会津美里町水道事業ビジョン（案）に関する修正意見について

《水道事業運営委員会委員》

P44 表5-1 変更前

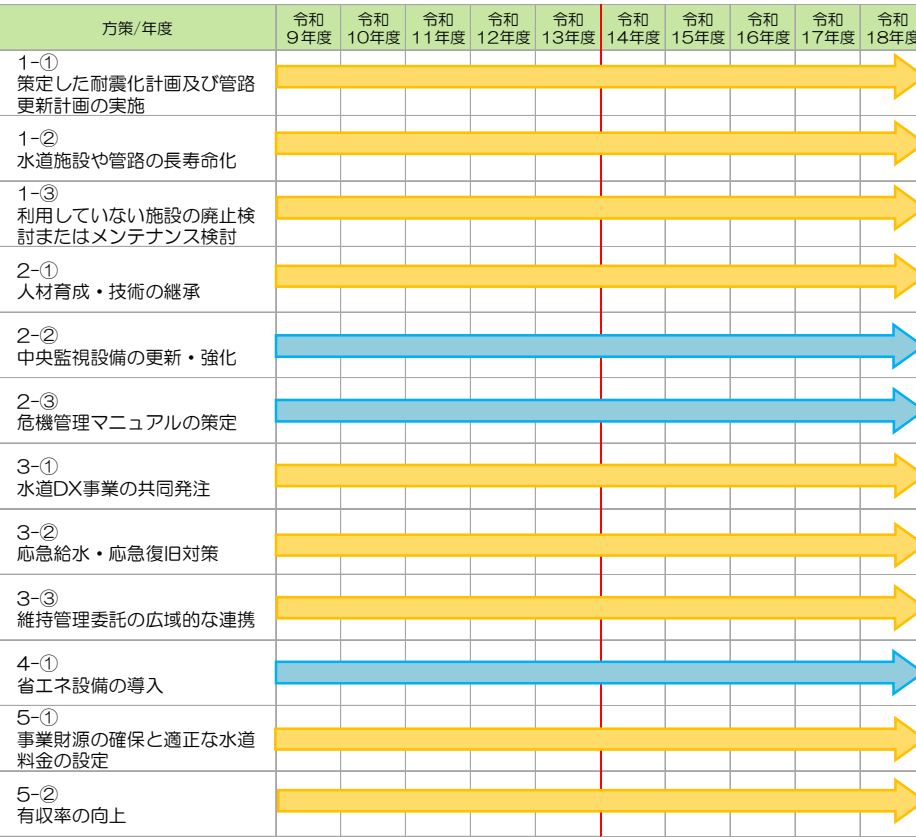
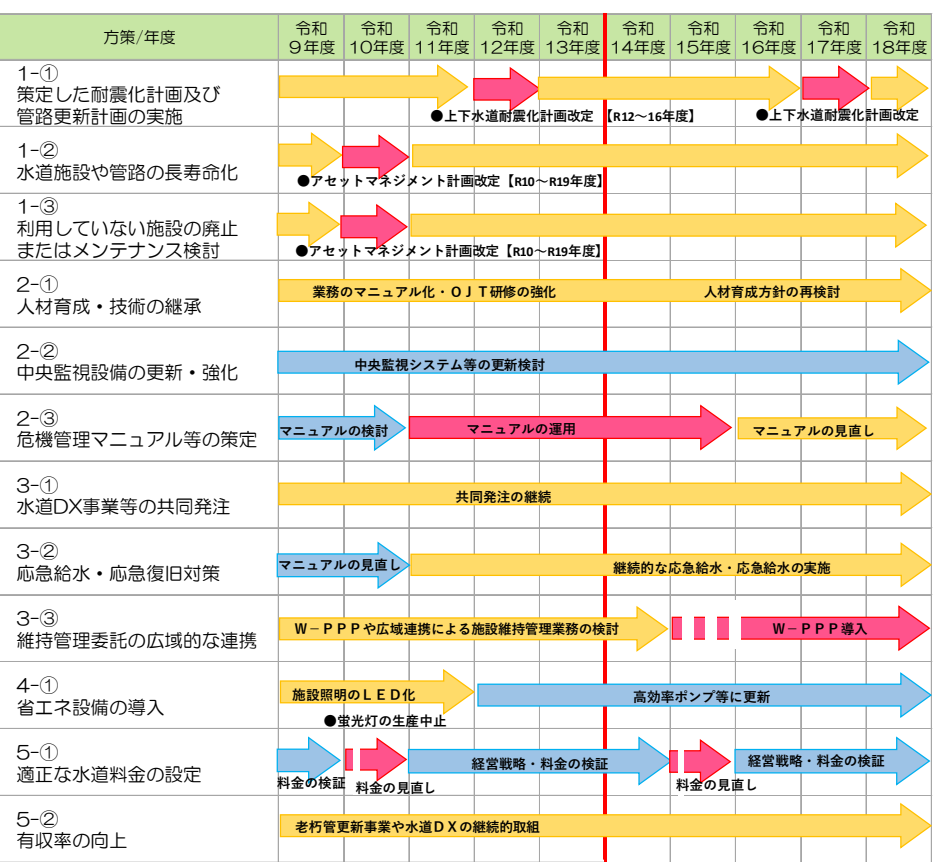
頁 行	意見等の概要	意見等に対する 町の考え方	修正内容
44 頁 表5-1	表全体で、継続的取組・準備検討期間が不明確。 継続的取組・・・イベント・達成項目などあったら記載して欲しい。 準備検討期間・・・いつまで検討するのか、期限を明記して欲しい。 40 頁から具体的な方策が示されていることから、継続してビジョンの計画期間に取り組むことは理解できるが、前のビジョンを総括して、それぞれの方策の具体的な取組を明示した方がよい。 例) ・ 耐震性のない石綿管更新計画 ・ 水道料金の見直し・改定の時期など	ご意見をもとに、スケジュール表を可能な限りメリハリをつけるとともに、トピックとなるような計画策定期間、料金改定期間などを視覚的にわかりやすくするように修正しました。一方で、計画期間中に継続的な取組が必要なものについては、説明の一文を追記しました。	※次頁を参照
-	人口減少等により水道事業の事業環境が厳しくなる中、持続可能な水道事業の運営を目標に各種施策が検討されていますが、事業財源確保の一環として余剰資金（現預金）の運用は検討しているのでしょうか。 「金利のある世界」となったことで、県内自治体の中には安全性の高い債権等（国債・国庫短期証券）による運用を開始している自治体も増えており本事業においても検討すべきと考えます。	水道事業の現預金については、一部定期預金に預け入れをしており、ご指摘の運用については、他町村の状況についても調査し、本事業においても実現性について研究していきます。	変更なし

P44 表5-1 変更後
